Mission régionale d'autorité environnementale
ÎLE-DE-FRANCE

**Avis délibéré
sur le projet d'ensemble immobilier
situé 49-63 avenue de la République
Aubervilliers (93)**

N° APJIF-2022-055
en date du 18/07/22

Illustration 2: Localisation du bâti existant, vue depuis l'avenue de la république (étude d'impact, p. 17) . Le nom des rues ainsi que la localisation des bâtiments potentiellement conservés ont été ajoutés par la MRAe.

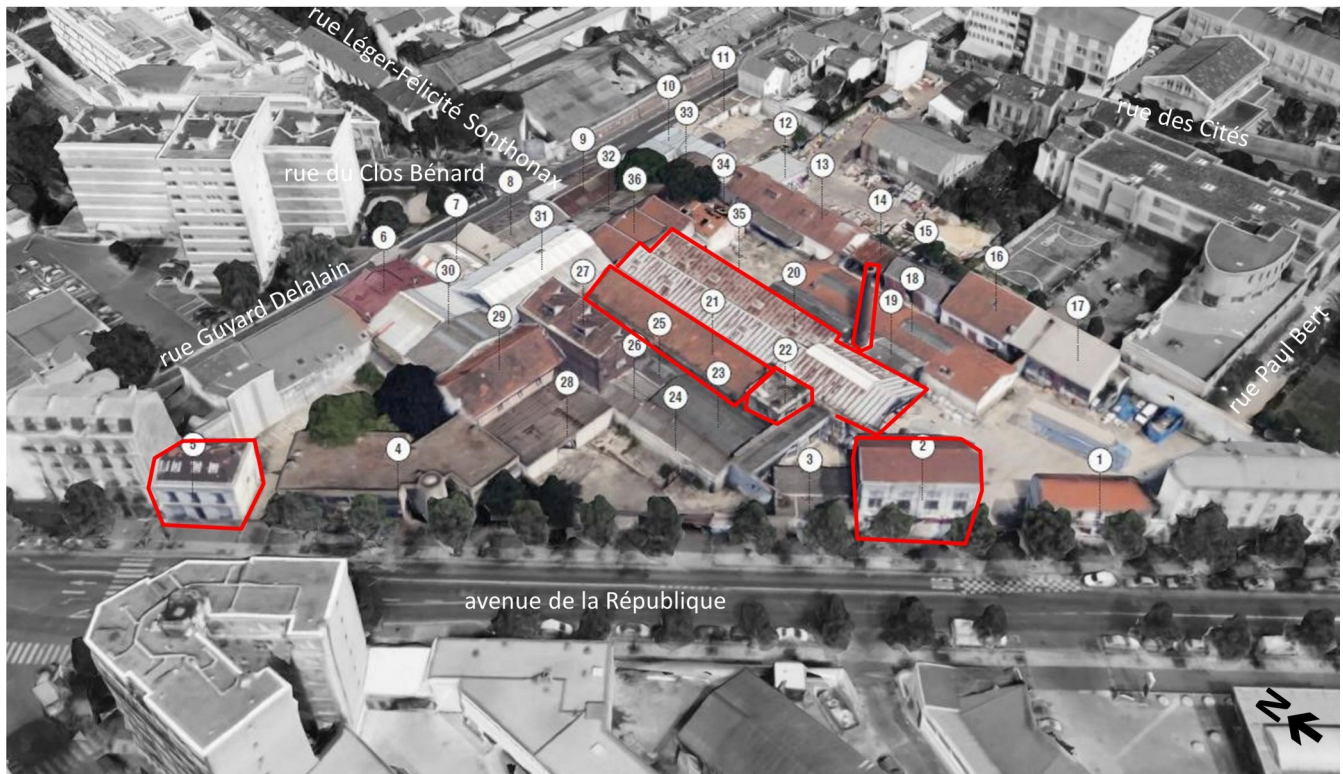
L'étude d'impact annonce que les 36 bâtiments qui composent cet ensemble du bâti seront « *entièrement démolis* » (p. 77). Or elle indique ensuite que les constructions à valeur patrimoniale seront conservées et réhabilitées, parfois sous réserve de leur état de conservation (p. 86) :

- les façades du pavillon administratif (n° 22, voir illustrations 2 et 3) seront restaurées « *mais leur bon état doit encore être confirmé* »,
- la grande halle et la cheminée (n° 20) sera réhabilitée , le volume est « *destiné à accueillir un lieu de convivialité, un espace de réception et de restauration encore à préciser* »,
- les « *nefs couvertes en sheds (n° 21) seront aménagées en maisons de ville* », après remplacement de la charpente, modification de la façade ouest et création d'une façade Est,
- « *le hangar de stockage, le long de l'avenue de la République (n° 2)* » sera démoli et reconstruit à quelques mètres ; il accueillera un commerce en rez-de-chaussée et des habitations en étages,
- la maison bourgeoise (n° 5) « *sera réparée dans le cadre de l'aménagement du petit jardin public. Son affectation précise reste à définir avec la municipalité* ».

Illustration 7: Bruit observé en heures de pointe du soir, sans précision sur la méthode utilisée pour l'établir (source étude d'impact p. 186)

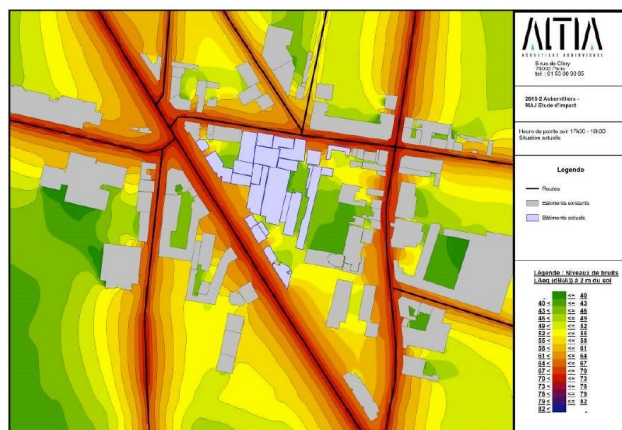
Compte tenu de l'absence des données portant sur la méthode employée pour pratiquer les simulations (date de référence, paramètres utilisés pour la simulation, conditions atmosphériques retenues, compétences de l'équipe ayant dressé ces simulations), l'Autorité environnementale n'est pas en mesure de prendre en compte ces travaux.

(5) L'Autorité environnementale recommande de préciser la méthode, les dates de la campagne de mesure de bruits, les données de base utilisées pour le diagnostic et les simulations ainsi que les références des experts ayant conduit ces travaux conformément aux dispositions de l'article R122-5 du code de l'environnement, alinéas 8 et 10.

Illustration 9: Niveaux de bruits à deux mètres en façade soir selon l'étude d'impact (p. 327). L'Autorité environnementale estime ne pas pouvoir s'y référer en l'absence de production de la méthode utilisée pour les établir.

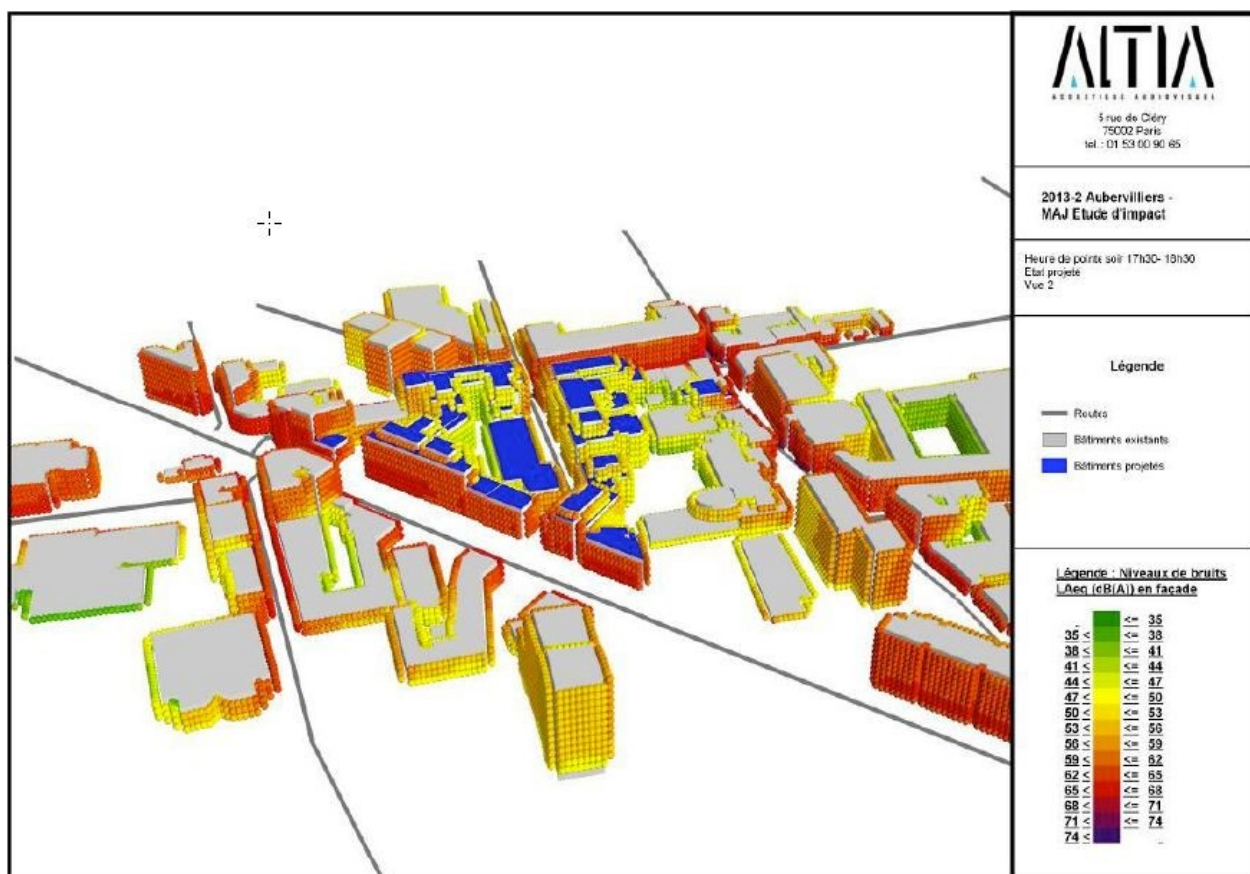
Pour l'Autorité environnementale, les niveaux de bruit projetés apparaissent élevés et les effets du projet sur certains riverains ne sont pas négligeables. L'incidence des travaux sur l'environnement sonore de l'école à proximité méritent également d'être évalués.
